(仮称)いちき串木野市及び薩摩川内市における風力発電事業

環境影響評価方法書

補足説明資料

令和元年7月

生態系注目種の調査、予測及び評価のフローは図 25-1～2 に示すとおりです。

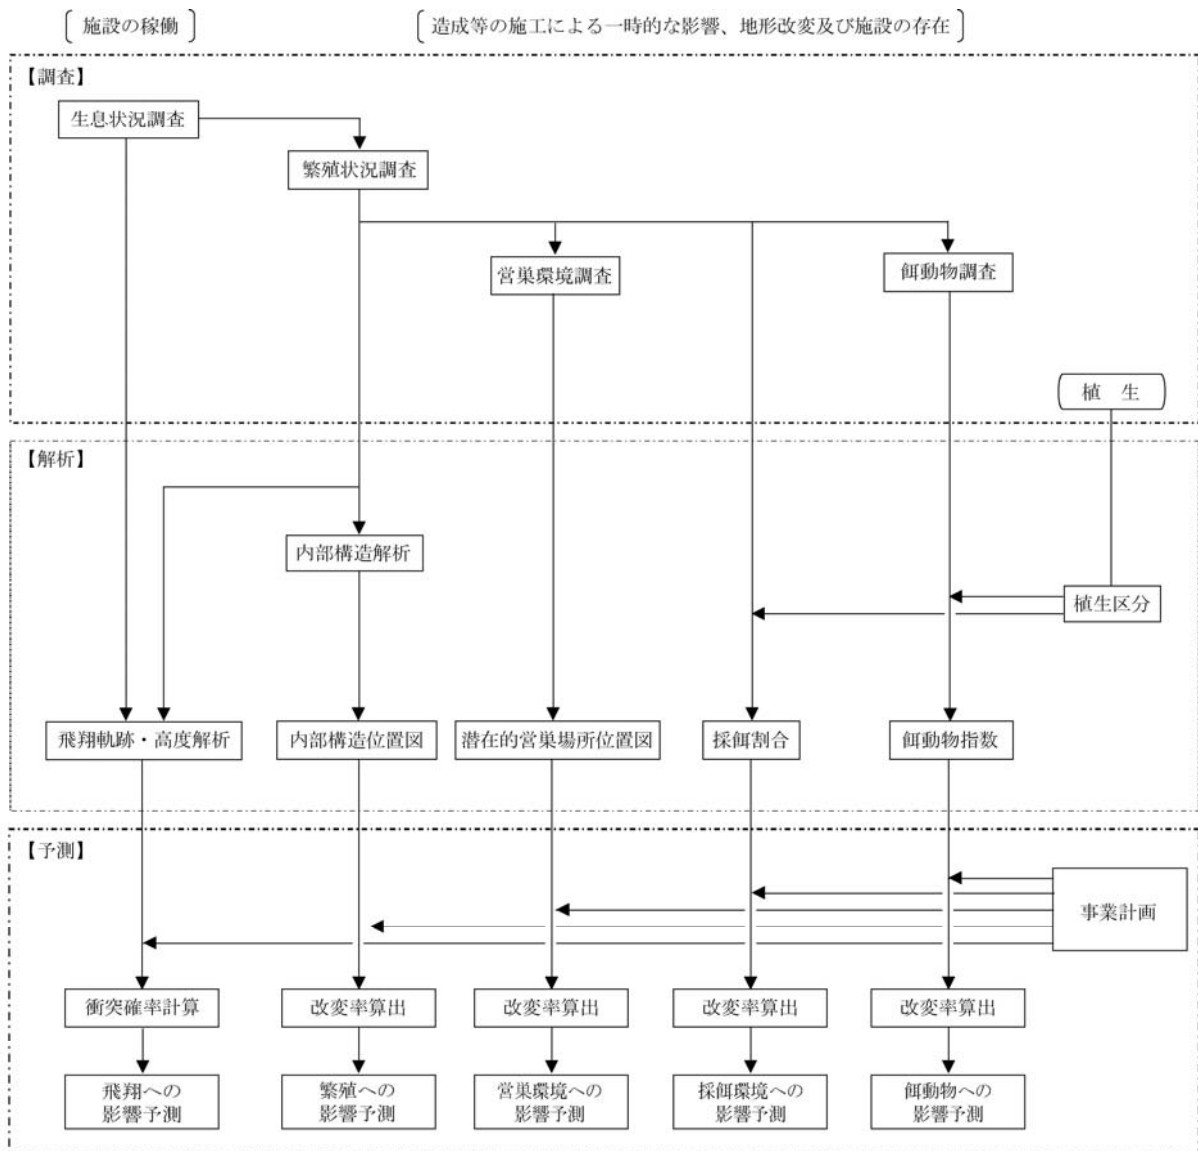
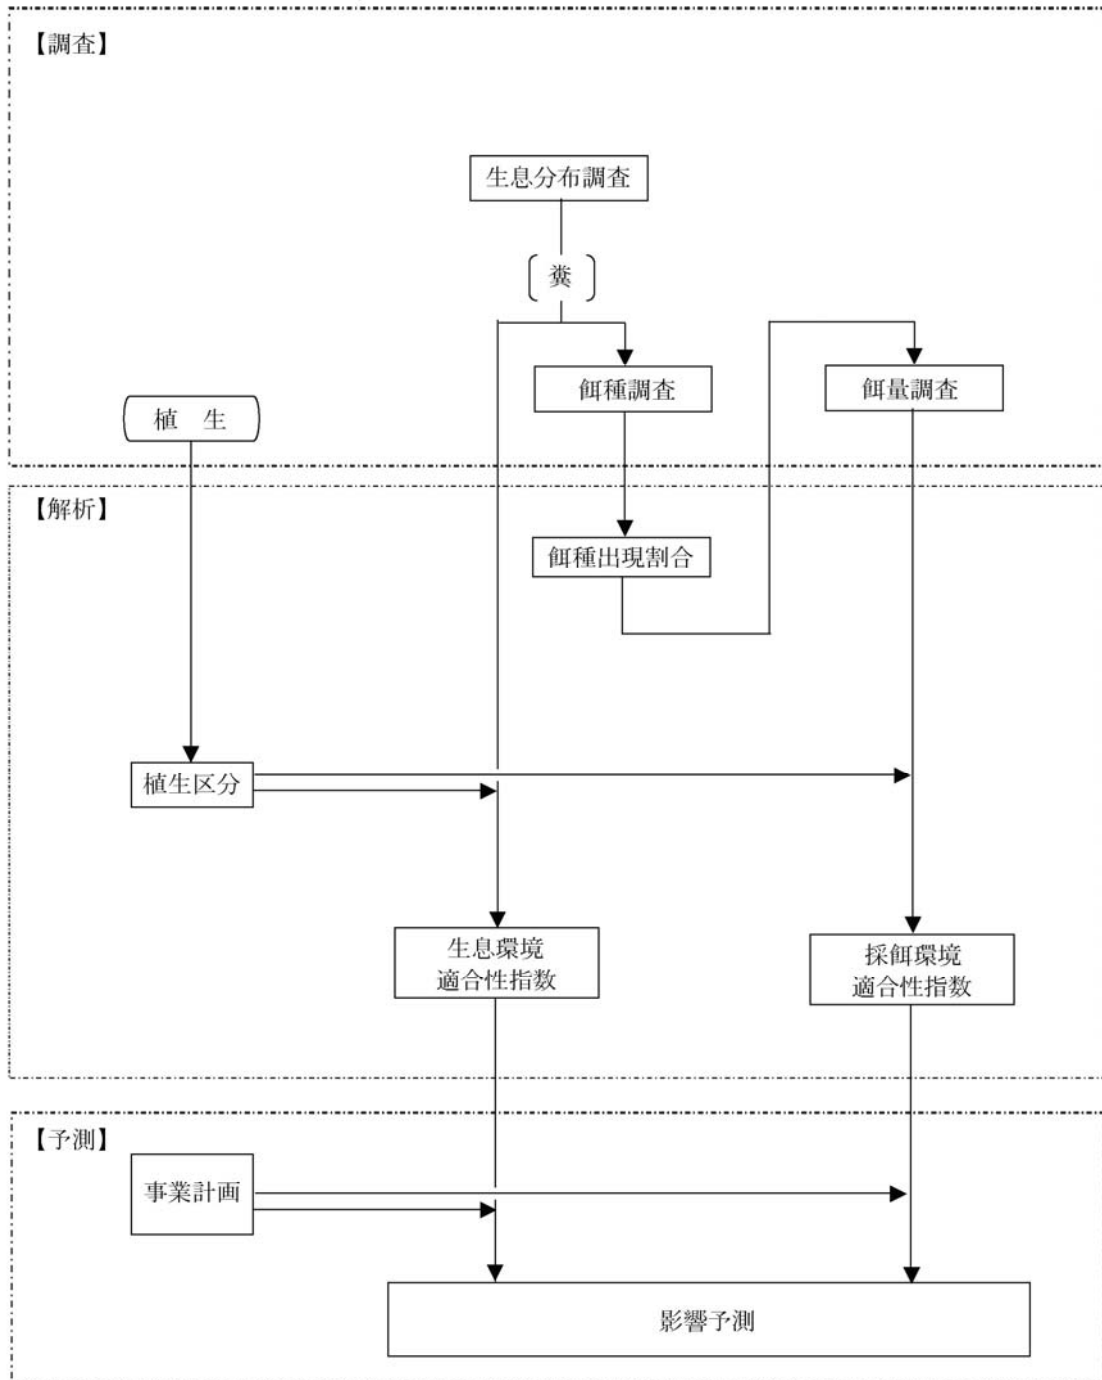
- ・生態系の調査、予測及び評価のフロー、モデルが注目種ごとに記載されているか。
